**Европейская экономическая комиссия****Комитет по внутреннему транспорту****Всемирный форум для согласования правил  
в области транспортных средств**

рассмотрение проектов поправок к существующим  
правилам ООН, представленных GRPE**Предложение по дополнению 7 к поправкам серии 06  
к Правилам № 49 ООН (выбросы двигателями  
с воспламенением от сжатия и двигателями  
с принудительным зажиганием (СНГ и КПП))****Представлено Рабочей группой по проблемам энергии  
и загрязнения окружающей среды\***

Рис. 12

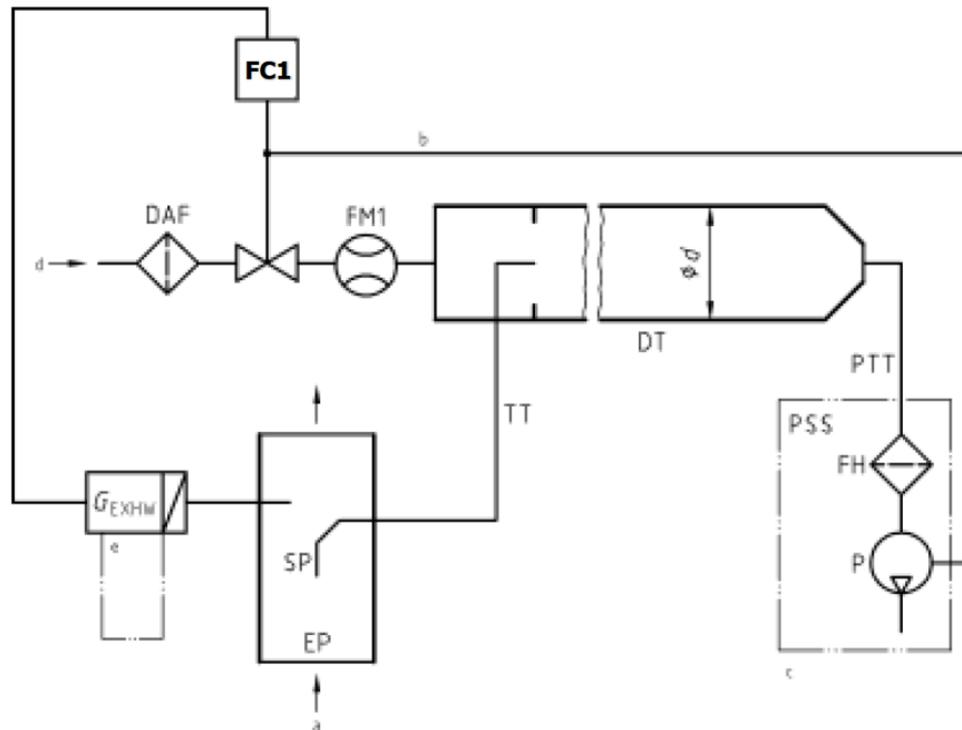
Пункт А.2.2.1 изменить следующим образом:

Схема системы частичного разбавления потока (с полным отбором проб)

a = отработавшие газы

b = факультативно

c = более подробно см. рис. 16
